ZÁSADNÍ PŘIPOMÍNKA KE KONCEPTU ÚZEMNÍHO PLÁNU HL. MĚSTA PRAHY

Městská část	Praha - Šeberov
Katastrální území	Šeberov
Číslo pozemků	
Případně doplňující popis	Dopravní řešení obchvat Šeberova

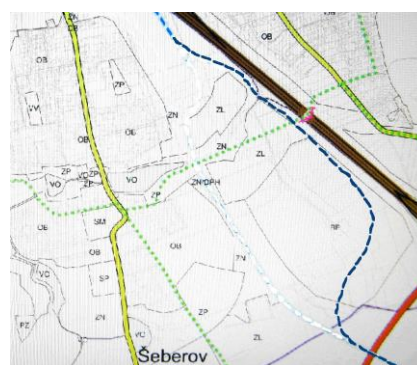
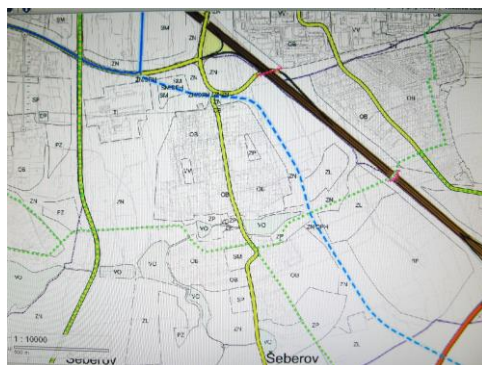
Městská část Praha- Šeberov vznáší zásadní připomínku – Žádáme o přesunutí koridoru pro uvažovanou tramvajovou tangentu a východní obchvat Šeberova, které jsou dle konceptu ÚP plánovány cca 15m od hranice obytné zástavby Šeberov, směrem od obytné zástavby Šeberova co nejbližší tělesu dálnice D1 a jejich napojení na kapacitní křižovatku Opatov. Takto navržené komunikace (dopravní řešení) by těžko mohlo být realizováno, neboť nebude splňovat zákonné hygienické limity hluku. Realizací komunikace v bezprostřední blízkosti stávající rodinné zástavby by nezajistilo práva občanů na ochranu zdraví a na životní prostředí v tomto území.
